Auto No. 9674 del 02 de octubre de 2020

AUTO N° **09674**

“Por el cual se ordena el archivo de la solicitud de Licencia Ambiental iniciada a través del Auto 0892 del 8 de marzo de 2019 y se toman otras determinaciones”

Figura 4-1 Pasos y Aspectos Considerados para la Definición y Delimitación del Área de Influencia

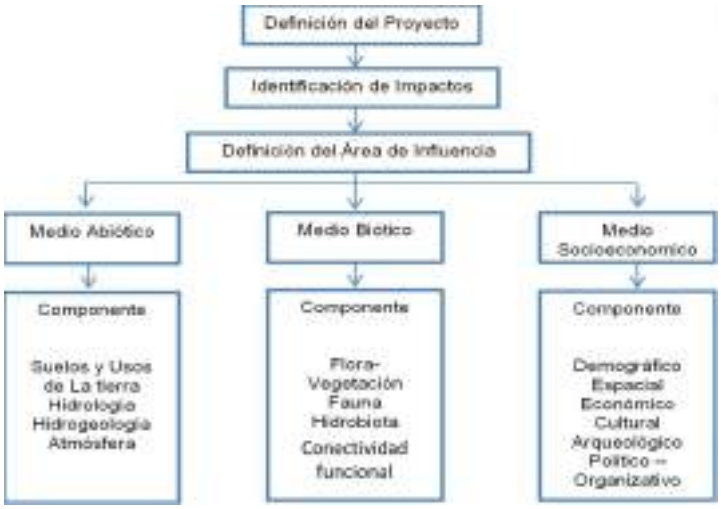
- En el escenario prospectivo de ejecución del proyecto, la sociedad sustenta la modificación en la conectividad ecológica dada la pérdida de cobertura natural, sin embargo, reconociendo que si bien esta variable influye en el hábitat de las especies seleccionadas y se relaciona al cambio evidente por el desarrollo del proyecto, también se presentó un amplio sustento del dominio de otras covariables sobre las cuales se identifica que recae una afectación por las obras y actividades que se desarrollarán, no solo en la etapa de construcción sino también en las etapas de operación y cierre. Estas afectaciones modifican la matriz del paisaje, y los parches y corredores son sensibles a ello.

Distinto a lo planteado por la sociedad, se encuentra que la afectación no solo está determinada por la modificación de 161,97 ha de cobertura vegetal, sino que las actividades (en las etapas de operación y cierre) que generan impacto sobre los cuerpos de agua y aumentan el tránsito en las vías, intervienen de manera directa y permanente sobre las condiciones del entorno, lo cual hace que el hábitat genere modificaciones, y por ende la estructura y función de los elementos que propician la conectividad ecológica.

En concordancia con lo anterior, dadas las debilidades en los análisis efectuados, existe un alto grado de incertidumbre en cuanto a los cambios en la composición y funcionalidad de los ecosistemas para evaluar la respuesta real del desplazamiento de las especies y la calidad de hábitat por la modificación en los ecosistemas presentes en el área. En este sentido no se tiene un planteamiento certero para el manejo del impacto, su escala de manifestación y su interacción con otros componentes que define la integridad ecológica, considerando adicionalmente, que los resultados obtenidos no representan la realidad actual de la región en cuanto al atributo de conectividad ecológica, lo cual lleva a cuestionar la trascendencia y el dominio del impacto, y como consecuencia, la delimitación actual del área de influencia.

Figura 7-1 Tramos de Cauce donde se Presenta Disminución del Flujo Base

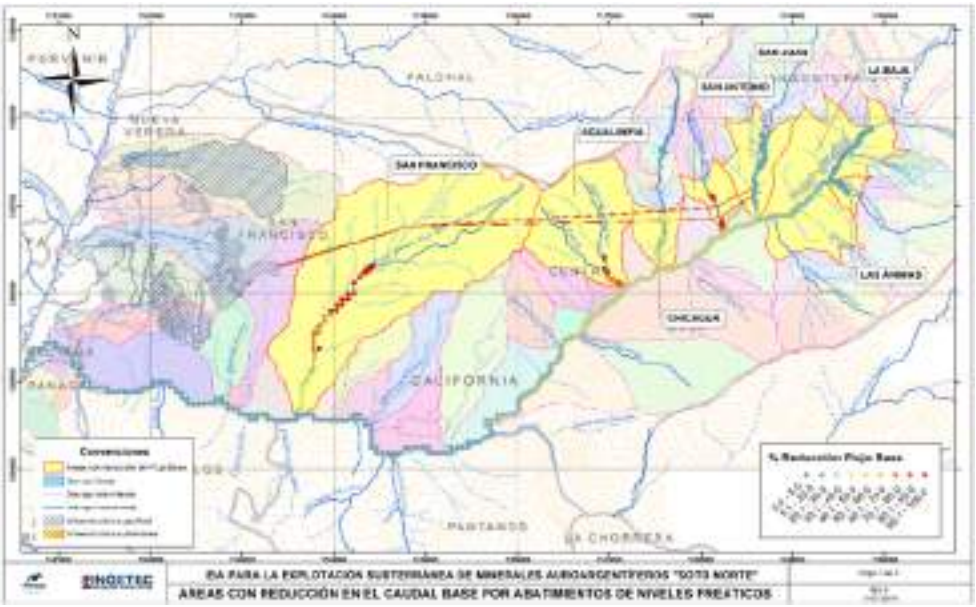
no analiza lo que representa la reducción del caudal base en los diferentes meses del año o en condiciones extremas como puede ser la presencia de un fenómeno de El Niño fuerte, o simplemente, durante los meses de menores precipitaciones del año. Tal ausencia de análisis tanto en la evaluación de los impactos como en los planes de manejo ambiental propuestos no permite un pronunciamiento respecto de sobre de la solicitud de la licencia ambiental del proyecto "Soto Norte".
